Keuringsverslag van een elektrische laagspanning- en zeer lage spanningsinstallatie

NIET CONFORM

Straatnaam	Slagveld
Huisnummer	32
Busnummer	
Postcode	3945
Gemeente	HAM
Land	België

Aard onderzoek: Controlebezoek van een oude huishoudelijke elektrische installatie van een wooneenheid bij verkoop op vraag van de verkoper volgens (KB 08/09/2019) - AREI Boek 1- 8.4.2 en 8.2.1 en 4.2.4.3.

METREL
10:34
Rpe
Rpe
Ω
Rpe
Ja
2 Ω
Vereffening
RCD
PE
N
119
120
230
MI 3155

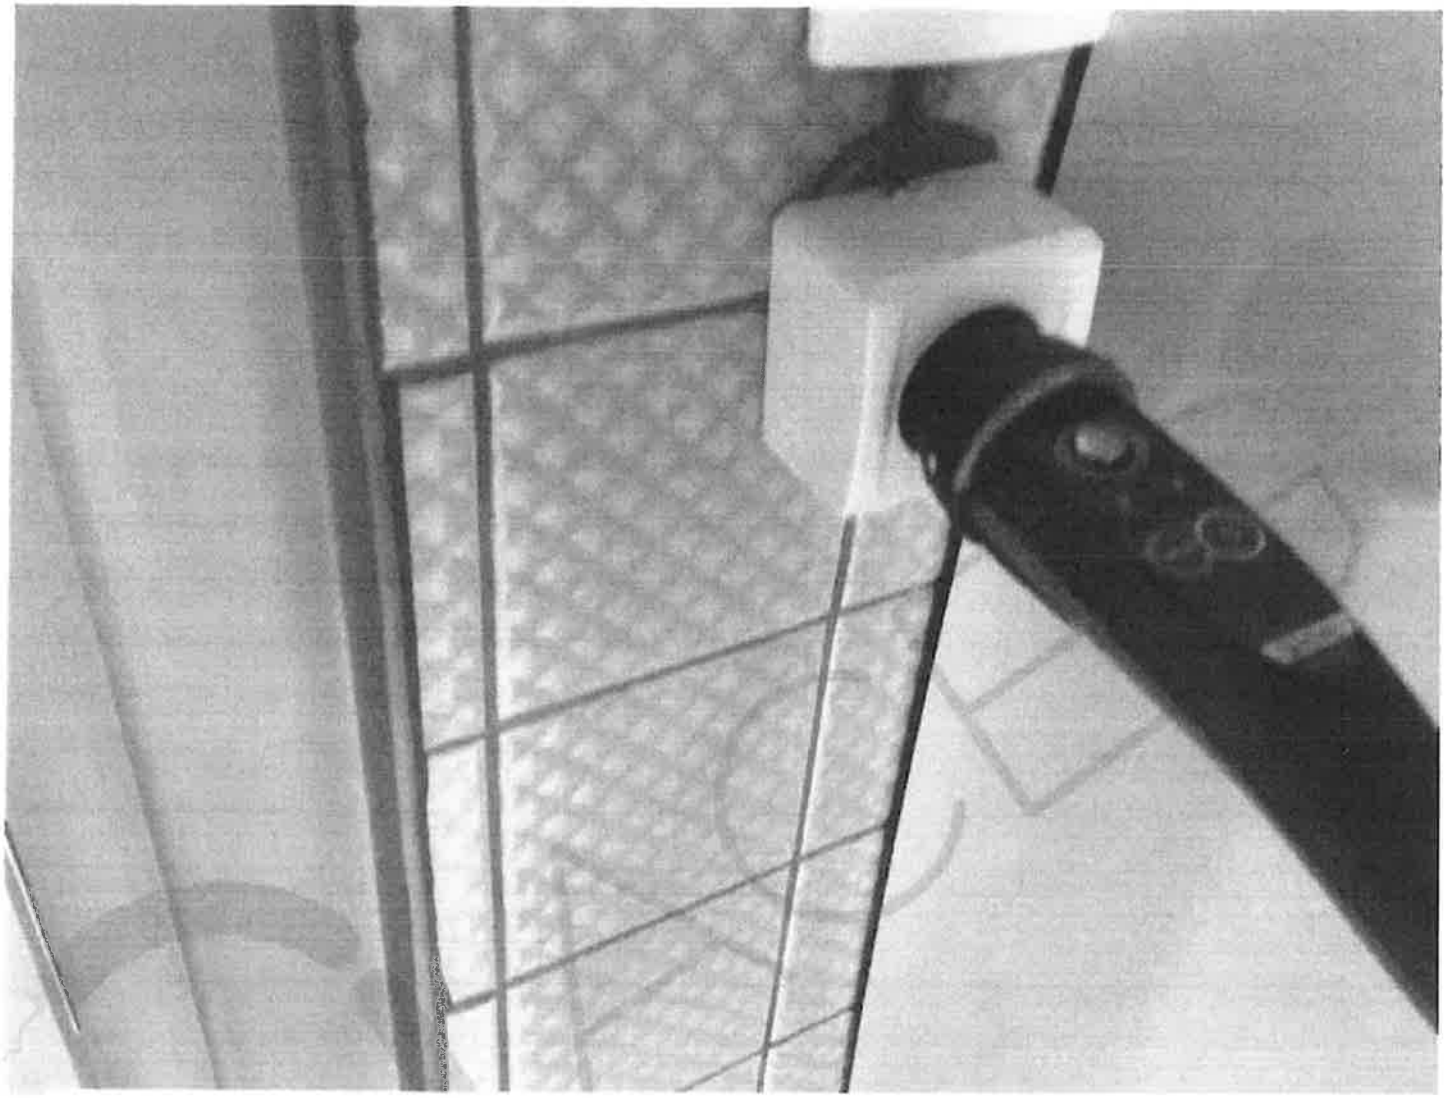
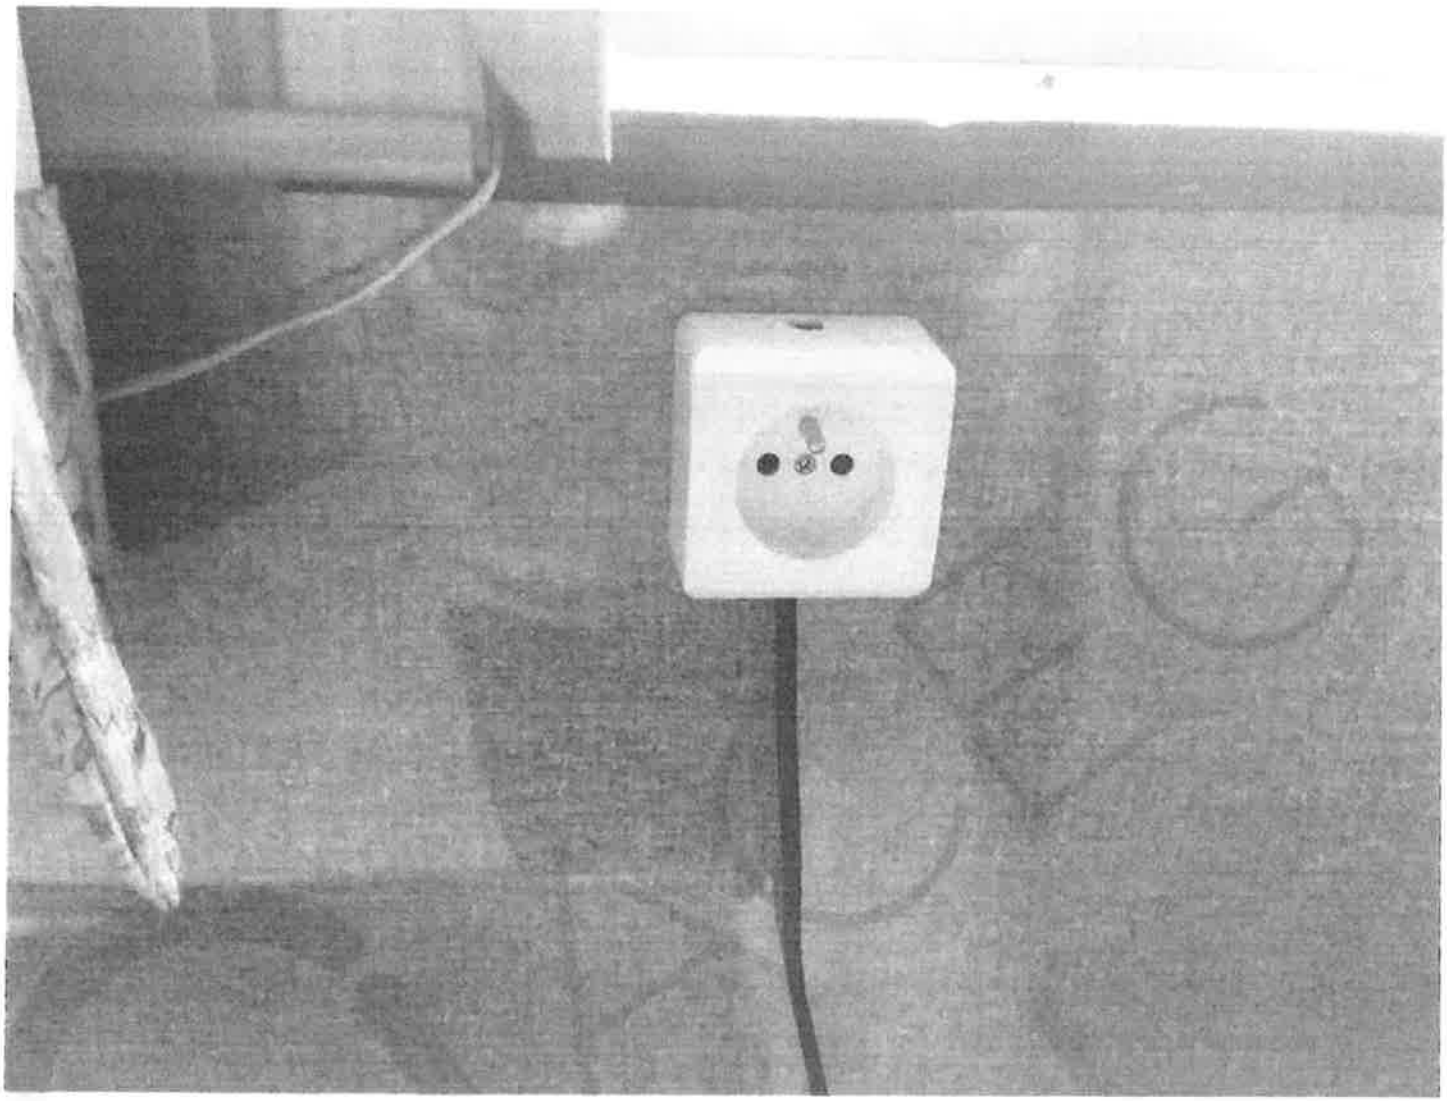
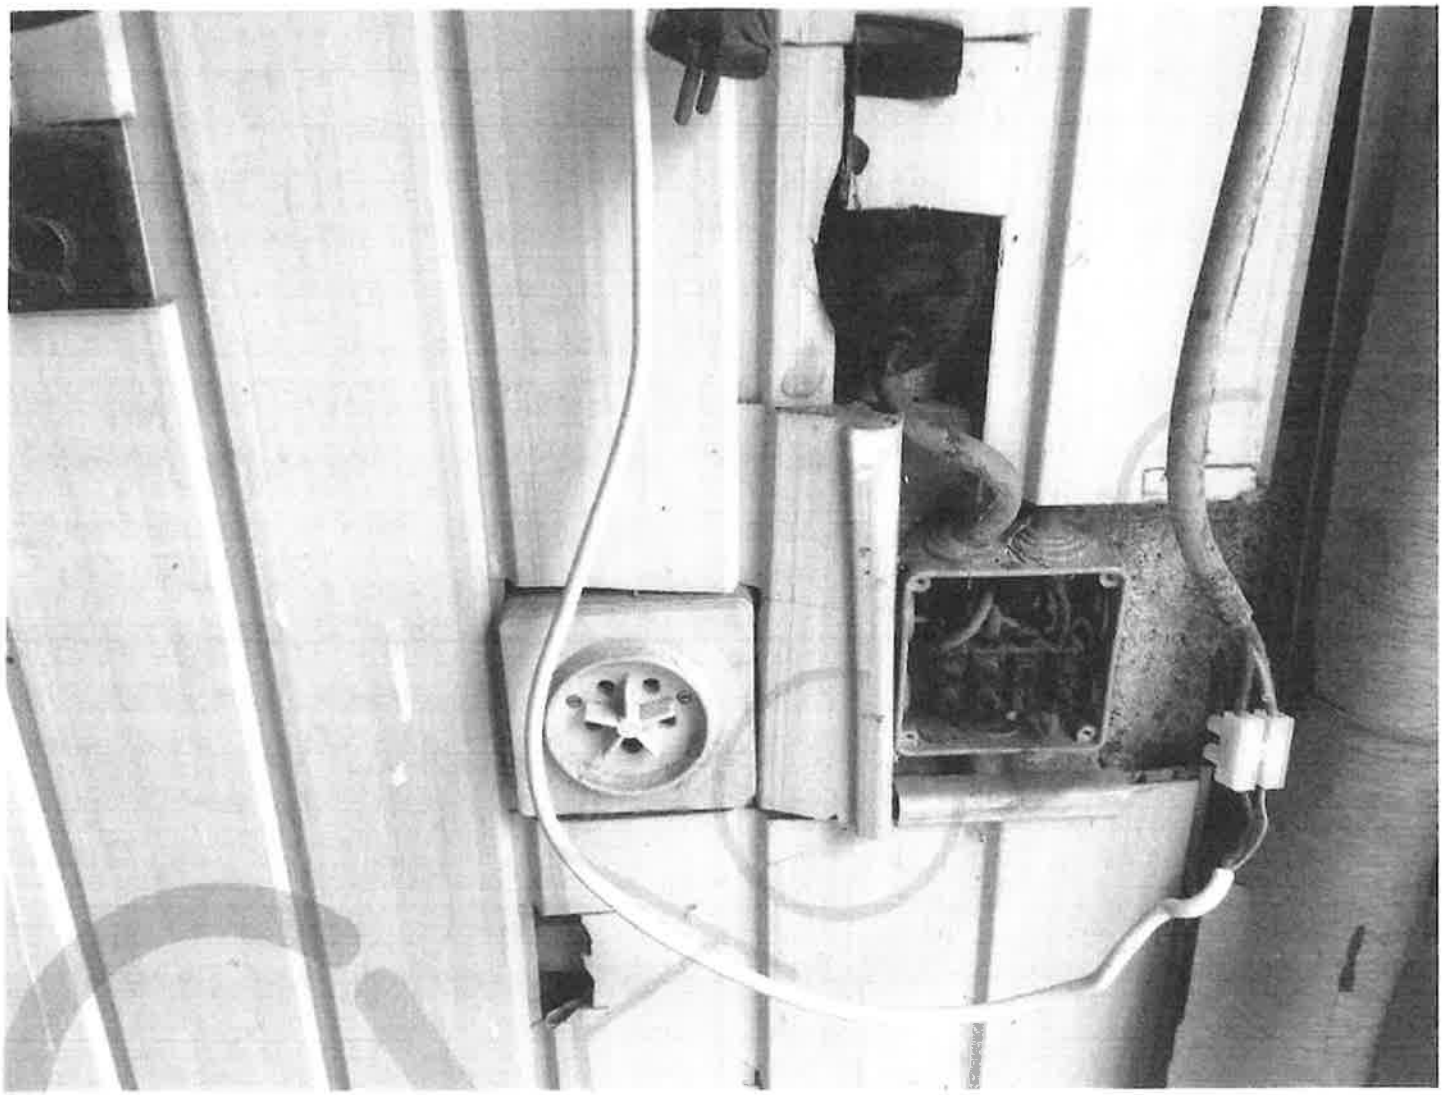
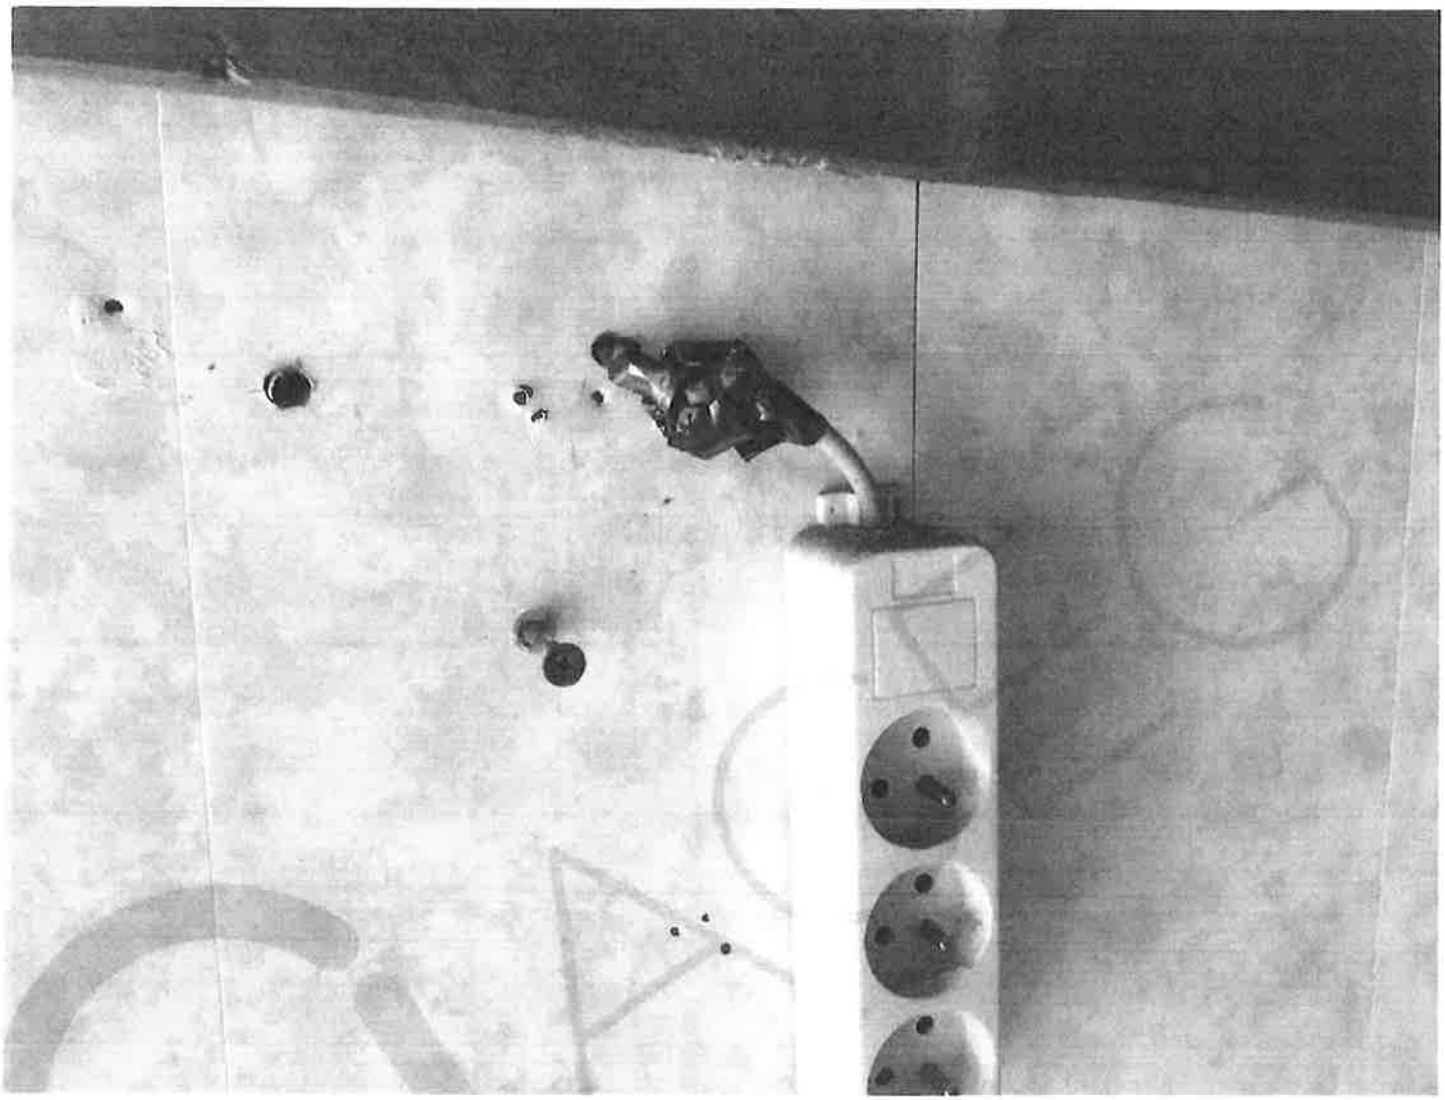
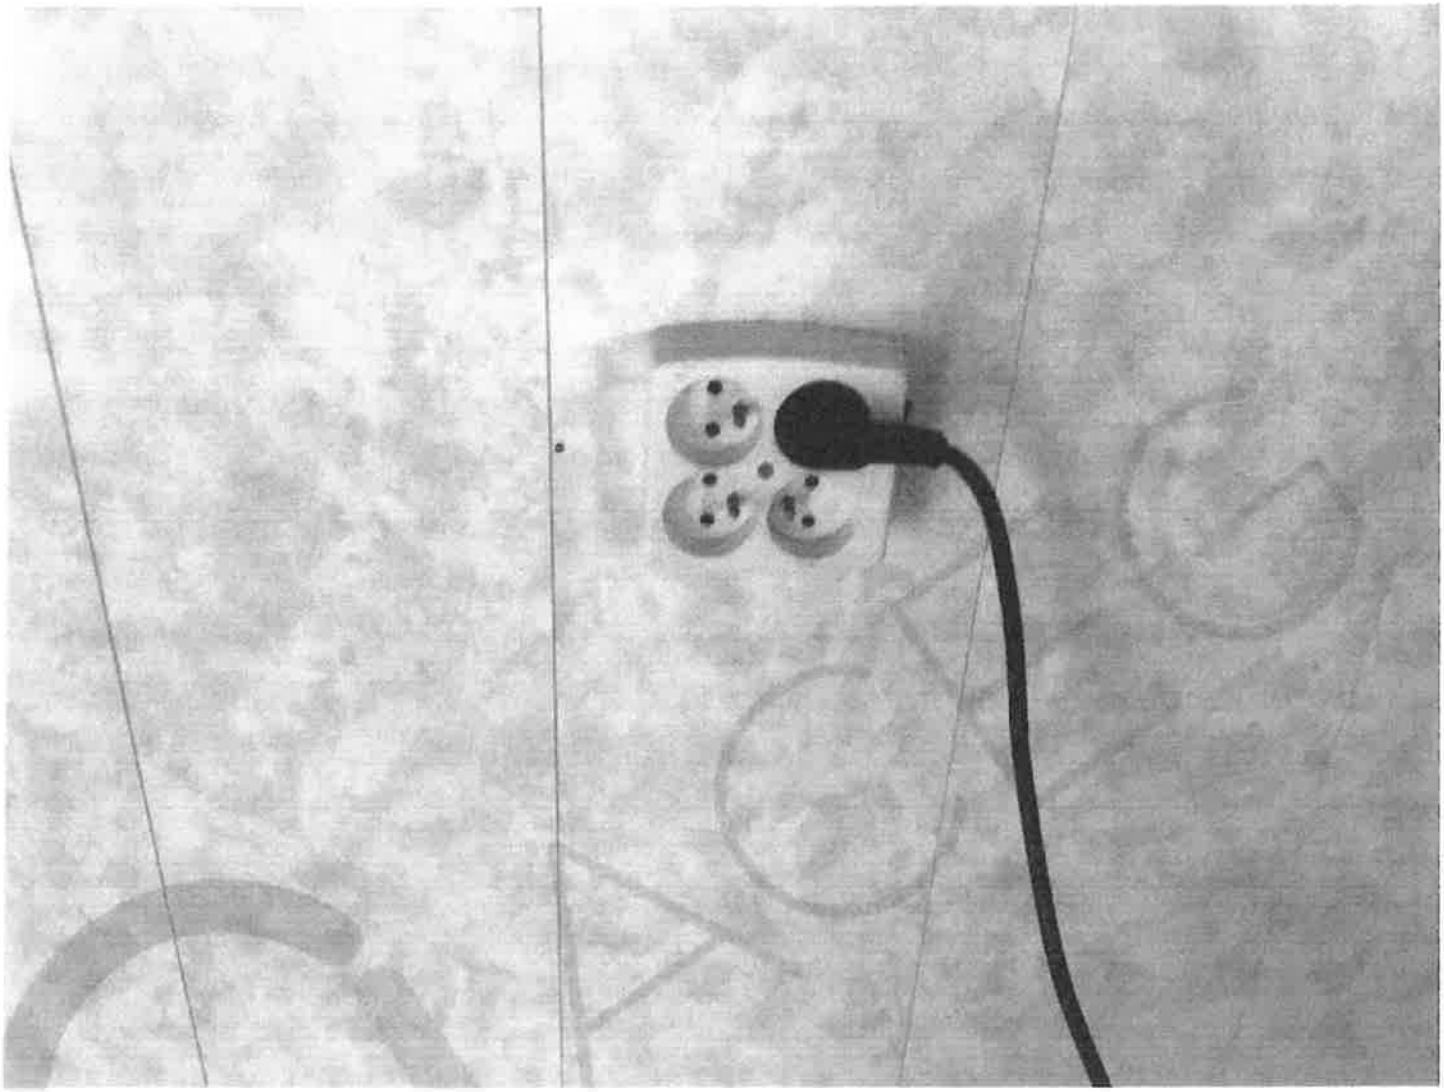
I8.20 Geleiders die aangetast zijn door overbelasting/slecht contact, dient men te vervangen. (zie foto in bijlage)
